改善箇所説明図

1. 改善箇所

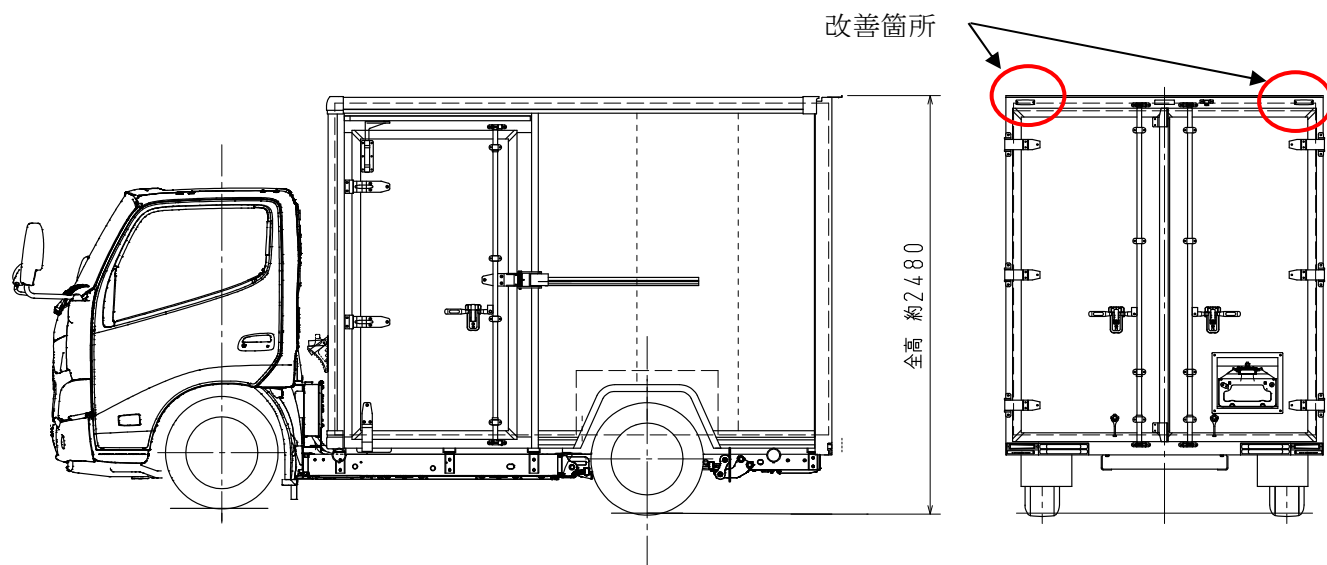
自動車の後面上部に備えた灯火器において、灯火器照明部の上縁が地上2.5m以下だったにもかかわらず橙色の灯火器を取付けたことから、道路運送車両の保安基準第42条で定めるその他の灯火等の制限に抵触する。

当該灯火器を道路運送車両の保安基準第42条で定めるその他の灯火等の制限に適合する黄色の灯火器に交換する。
